Modulo per la presentazione delle osservazioni per i piani/programmi/progetti sottoposti a procedimenti di valutazione ambientale di competenza statale

ID: Codice procedura13034

“Progetto di un nuovo parco eolico, denominato "Energia Sorano", costituito da n.8 aerogeneratori, ciascuno di potenza nominale pari a 6,2 MW, per una potenza complessiva di 43,4 MW da realizzarsi nel comune di Sorano (GR) e relative opere di connessione”

TESTO DELLE OSSERVAZIONI

ALLEGATO 3 - ELABORAZIONE DEL PIANO DI GESTIONE DEL PATRIMONIO PAESAGGISTICO E STORICO-CULTURALE

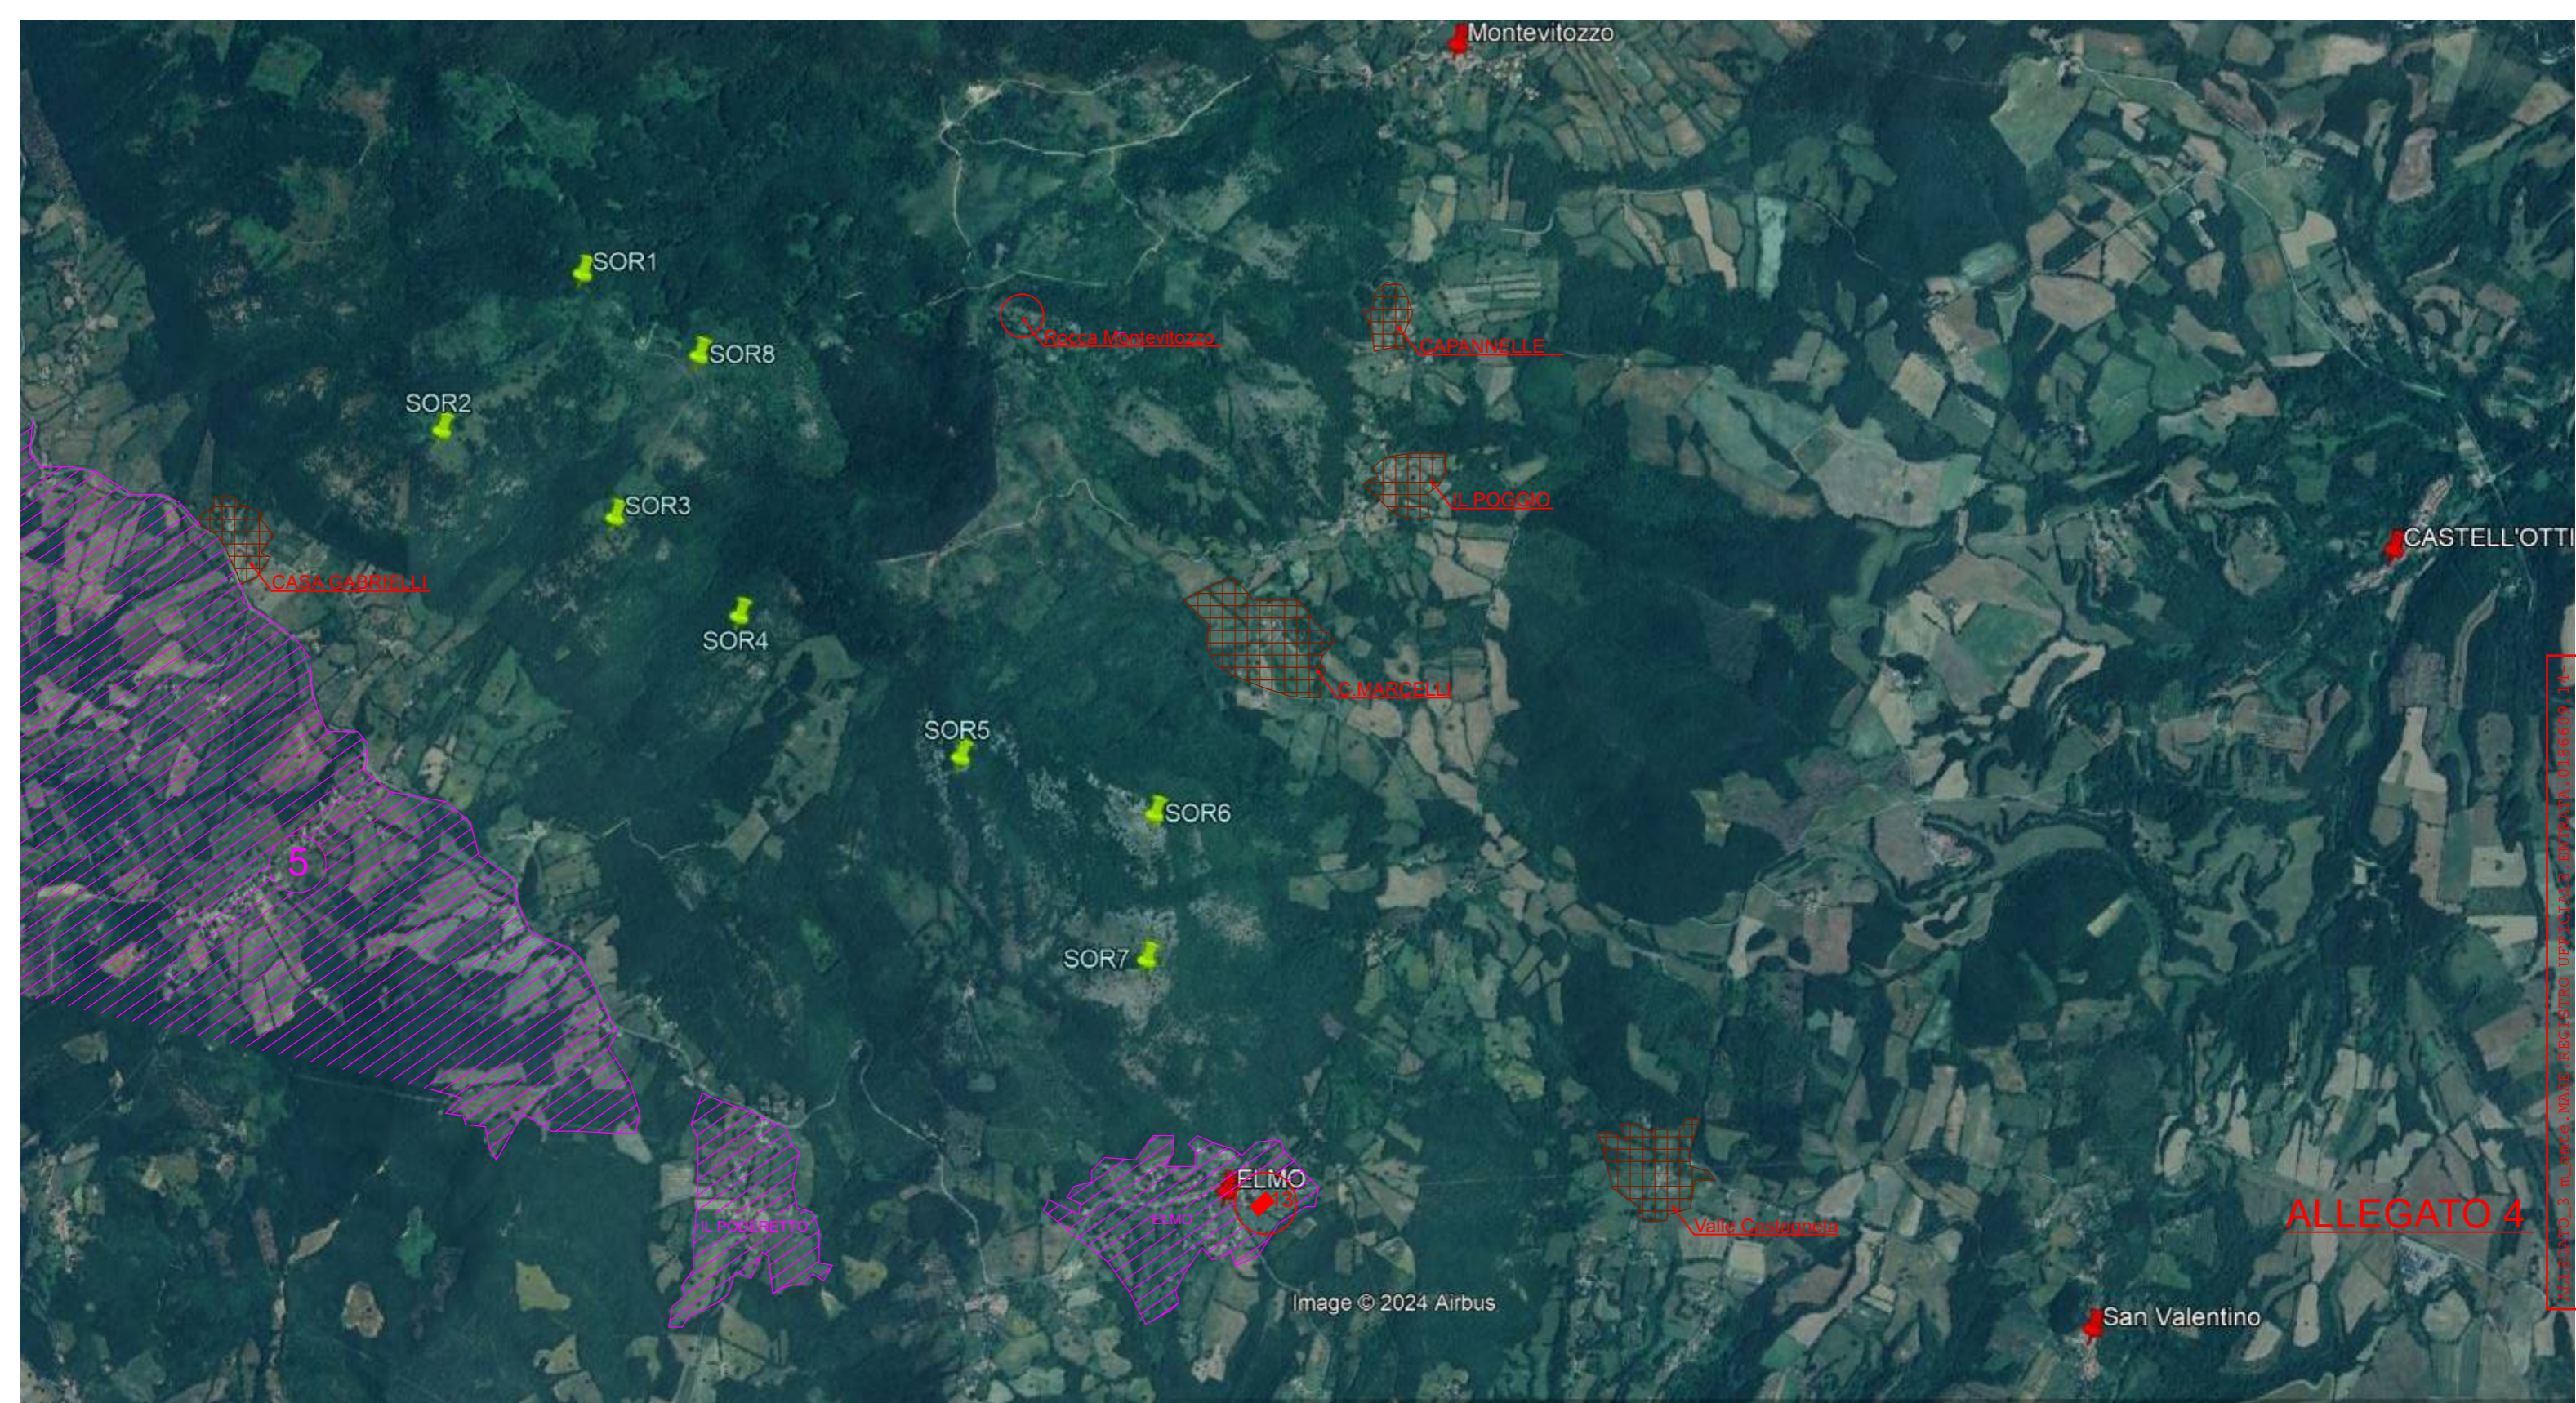
Eolico SORANO	Ambiti Territoriali con Specifiche limitazioni (Distanze in mt.)		
	⑤	IL PODERETTO	ELMO
SOR.1 📍	1.600	2.950	////
SOR.2 📍	800	2.600	////
SOR.3 📍	1.200	2.000	2.900
SOR.4 📍	1.300	1.800	2.400
SOR.5 📍	1.600	1.400	1.500
SOR.6 📍	2.100	1.700	1.100
SOR.7 📍	1.900	1.400	600
SOR.8 📍	1.800	2.600	////
